東海第二発電所

工事計画認可申請に係る論点整理について (コメント回答)

平成30年7月30日

日本原子力発電株式会社

屋外重要土木構造物の平面配置図

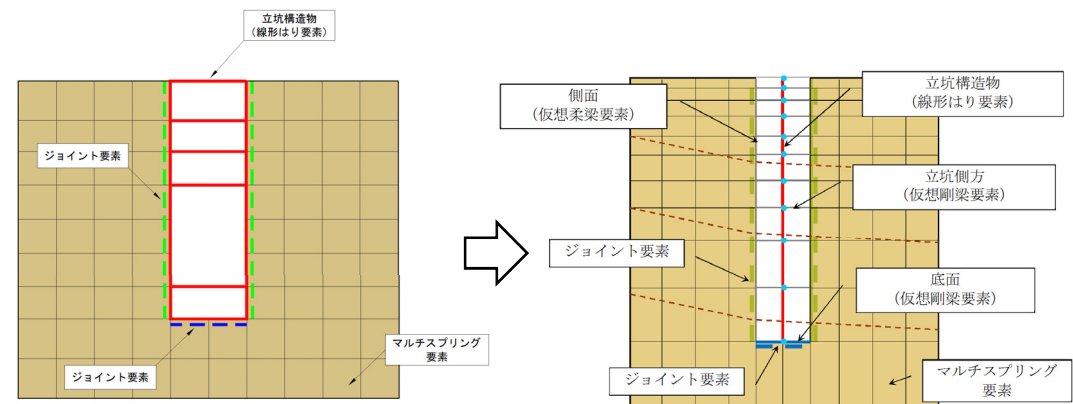
地震応答解析モデルにおいて、円筒形立坑は既工認プラントと同様に構造躯体を1本の鉛直構造梁としてモデル化し、矩形立坑はラーメン構造型フレームとしてモデル化を行っていた。しかし、既工認プラントと同様に1本の鉛直構造梁の解析モデルへ統一することが望ましいと判断し、矩形立坑については解析モデルの変更を行った。

図1 原子炉圧力容器と破断を想定する主蒸気系配管及び再循環系配管部

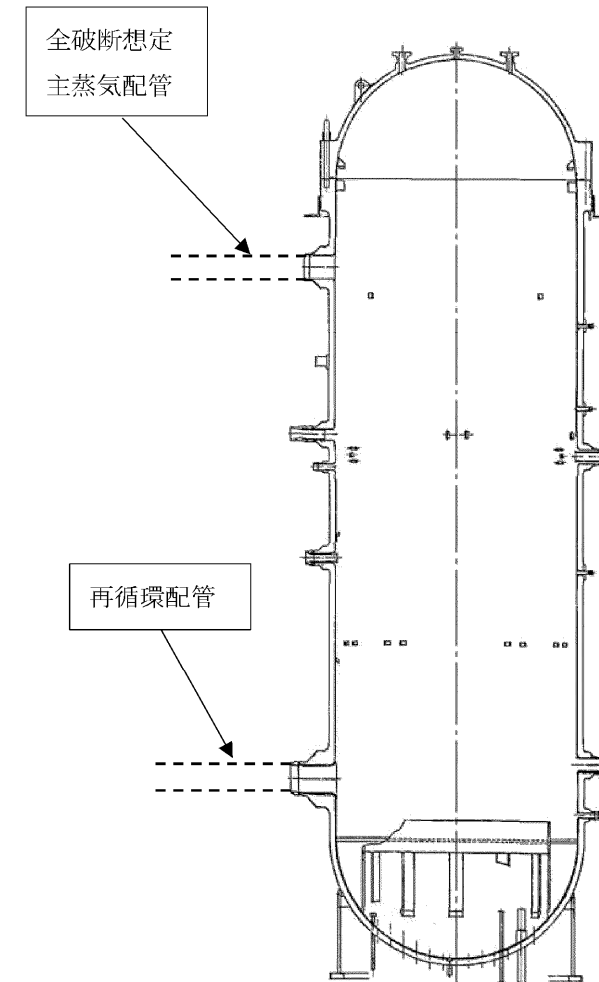
- ① SA時機械荷重(ジェット荷重や主蒸気逃がし安全弁(SRV)の吹き出し反力)を定量的に算出し、順次計算結果を示すこと。

- ✓ SA時の強度評価の外荷重として、RPVにはLOCA時のジェット荷重が生じる。
- ✓ 強度評価では、RPVに接続する配管のうち、口径が大きく破断時にRPVに大きなモーメント及びせん断力が生じる主蒸気系配管及び再循環系配管の全破断を考慮(図1)。
- ✓ 設計・建設規格に基づき算出した、主蒸気系配管及び再循環系配管破断により、RPVに作用するジェット荷重を表1に示す。

図5 ATWS事象時の原子炉圧力変化(運転圧力との差)

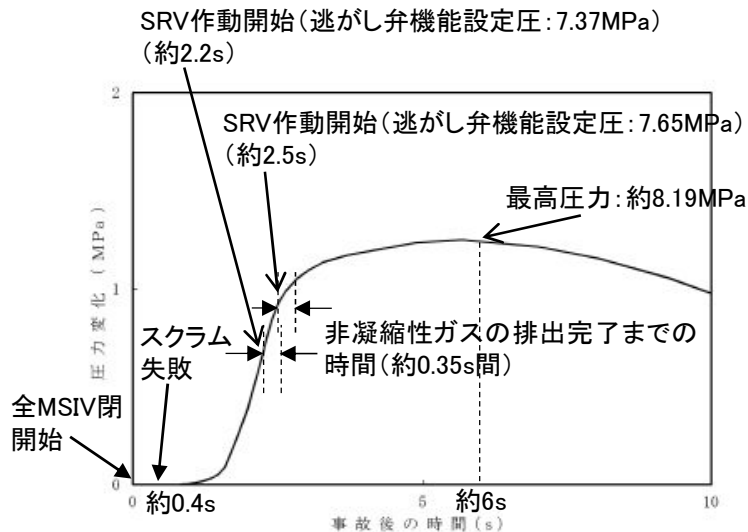
- ③ATWS事象時のSRV作動時の動荷重が、DBA条件を包絡することについて、圧力上昇率等の考察を添えて説明すること
- 前頁に示す通り、東海第二で得られたSRV弁作動時の圧力振幅の最大圧は、初期の非凝縮性ガスが排出された直後の波(約0.1~0.2秒後)が支配的となり、その後は減衰傾向
 - ATWS事象では非凝縮性ガスが排出された以降も原子炉圧力は上昇するが、SRV排気管内の非凝縮性ガスはSRV作動後約0.35秒間[※]で排出は完了する。この間、原子炉圧力は最大で約0.3MPa程度上昇(図5)
 - ※ SRVの設計上の排気流量を基に、SRV排気管の長さを考慮し、非凝縮性ガスがS/PIに全て排出されるまでの時間を計算した結果
 - 一方、クエンチャ開発時の気泡脈動の測定では、となる傾向が確認されており、このことから、ATWS事象時のMSIV閉止後のSRV弁作動開始以降、非凝縮性ガスが排出される間に原子炉圧力が上昇する場合でも圧力振幅の最大値が大幅に変わるとは考えにくい(図6)
 - 以上より、ATWS事象時のSRV作動時の動荷重は、DBA条件(実機試験におけるSRV作動時(原子炉圧力:7.4MPa程度)の動荷重)と同等と考えられる

図7 原子炉圧力と線形補間した圧力振幅の関係

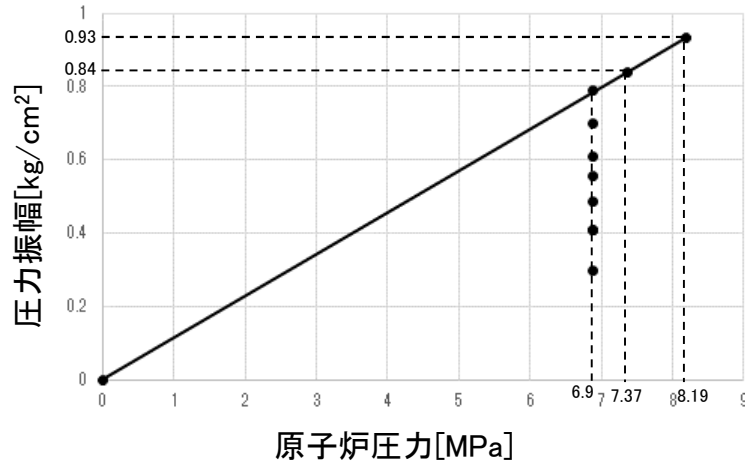
- 前頁のとおり、ATWS事象におけるSRV作動時の動荷重はDBA条件と同等で良いと考えられるが、図6に示すクエンチャ開発時の気泡脈動の測定試験では原子炉圧力が上昇する条件で実施していない等により、原子炉圧力上昇時のSRV作動時の動荷重には不確かさが存在することを踏まえ、原子炉圧力に比例して気泡脈動の圧力振幅が大きくなると仮定した評価を実施
- 保守的にATWS事象時の最大の原子炉圧力に応じた気泡脈動の圧力振幅を線形補間により算出(圧力振幅:0.93kg/cm²(図7, 図8))
- ATWS事象時の原子炉圧力上昇による非凝縮性ガスの排出は事象初期のみであるため、事象初期の原子炉格納容器圧力と算出した圧力振幅を組合せて強度評価を実施した結果、許容応力に対して十分な裕度があることを確認。また、SRV作動を考慮した動荷重の組合せのうち「ATWS時最大圧力(200kPa) + SRV作動荷重※1」に包絡される結果となる(表4)

図9 原子炉格納容器本体に生じる動荷重の概要

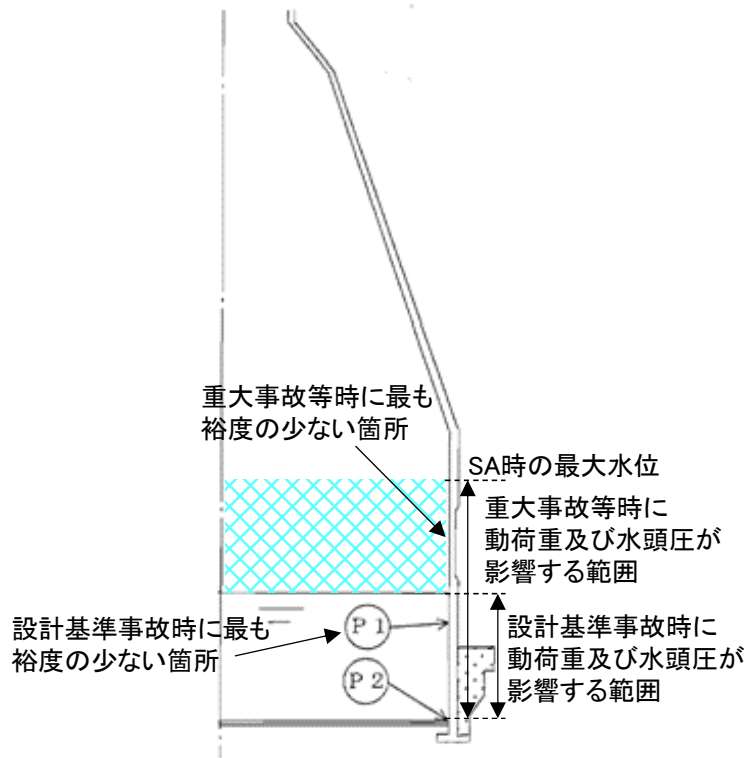
④SA時の強度・耐震評価について、SA時のサプレッション・プール水位による動荷重への影響を説明すること

- SA時に代替格納容器スプレイ冷却系(常設)等による代替格納容器スプレイを実施する場合、外部水源の持ち込みによりサプレッション・プールの水位が上昇することで、動荷重及び水頭圧の影響する範囲が増え、原子炉格納容器本体のうち最も裕度の少ない箇所がDBA時と異なる(図9, 表5)
- SA時に最も裕度の少ない箇所は、原子炉格納容器本体の厚さが他よりも薄い箇所であり、他の箇所よりも圧力影響が増えるため、原子炉格納容器本体の厚さが薄くなった影響を応力に対して簡易的に割り増した強度評価を実施し、健全性に影響がないことを確認した(表6)。詳細な評価については、原子炉格納容器の応答解析を実施した上で、強度・耐震評価を実施中(評価結果は計算書で示す)

図1 安全弁設置位置

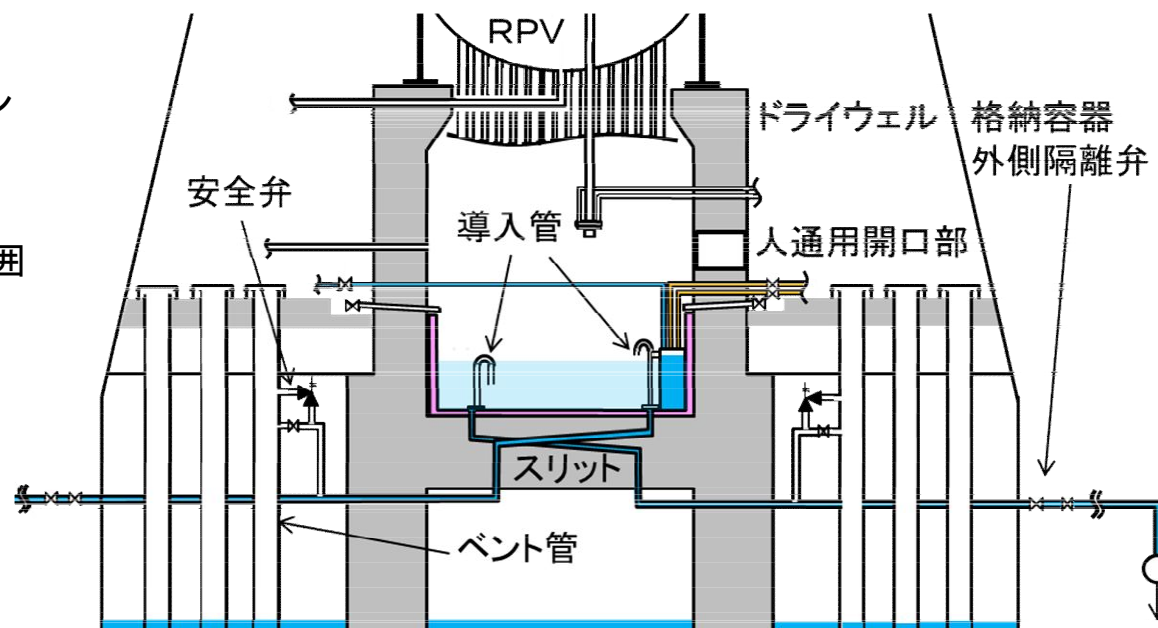
＜コメント⑦＞ 安全弁の吹出し圧力，吹出し量，反力について説明すること。

万が一に排水配管側が加圧された場合に配管及び格納容器外側隔離弁の損傷を防止するため、デブリによる配管内部の流体が膨張し圧力上昇することを想定して念のため安全弁を設ける設計とする。設置する位置について図1に示す。

図1 振動台のX軸の回転変位と中央部の鉛直変位算出結果

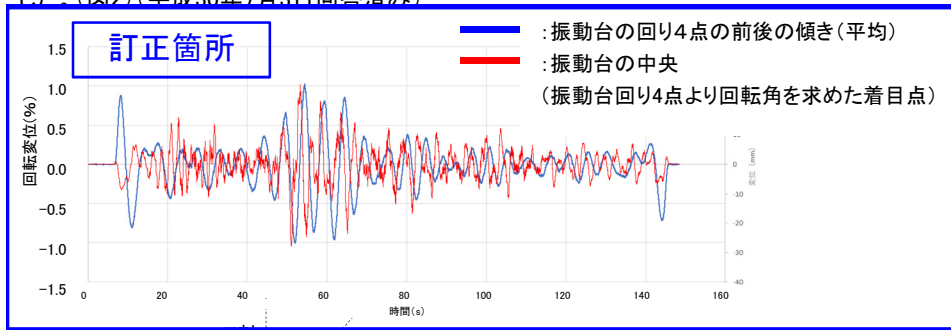
1. 振動台のY軸に対しての回転変位(ローリング)について、試験結果に与える影響を示すこと。
 <回答>

水平Y方向のみの単独加振時において振動台中心に回転変位(青線)及び鉛直変位(赤線)が生じていた。振動台の回転変位(青線)と鉛直変位(赤線)の周期について周波数分析を行い**回転変位は0.10Hz, 0.20Hzで鉛直変位は0.21Hz, 1.09Hz, 5.77Hz**であった。(図1)

鉛直変位のうち0.21Hzは振動台のピッチングによる影響があるものと思われる事及び、周波数1.09Hz, 5.77Hzは、実証試験用入力地震動の卓越周波数に近い周波数であることを確認した。(図2)(平成30年7月3日回答済み)

3方向同時加振ピッチング算出結果
(第603回(H30.7.19)審査会合説明)

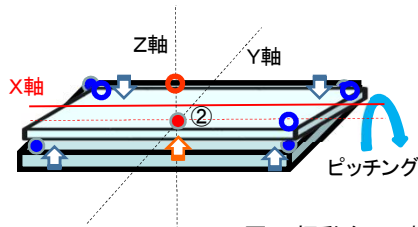
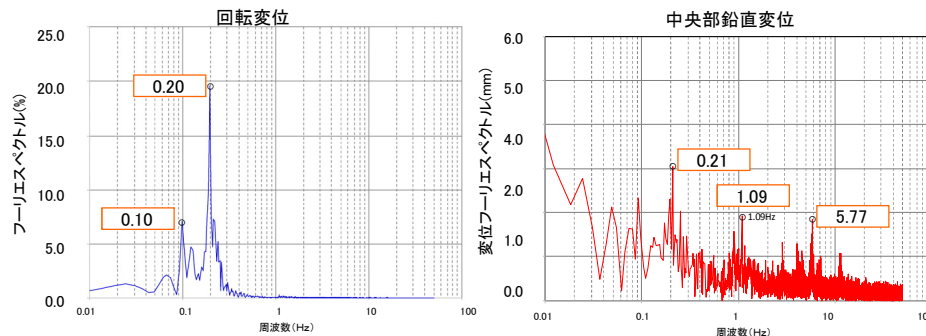
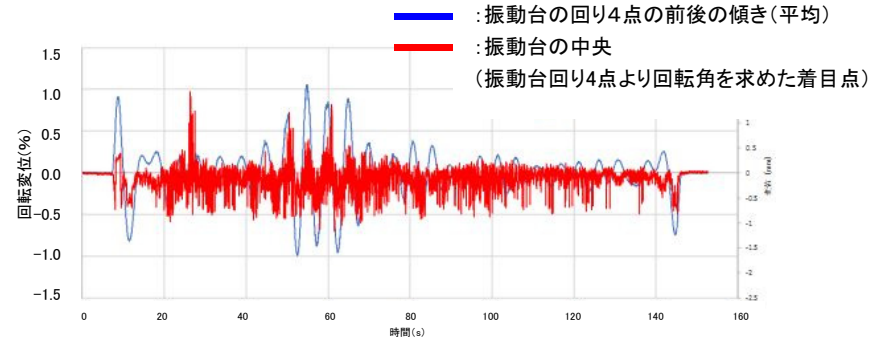
本件の時刻歴波形について、第595回審査会合(7/3)にてご説明していたが、第603回審査会合用(7/19)に新規で説明資料を作成する際に、3方向同時加振時のピッチングデータを取違え作成していた。

フーリエスペクトルの結果(図1, 図2)に変更はなく、ピッチング分析結果全体への影響はない。
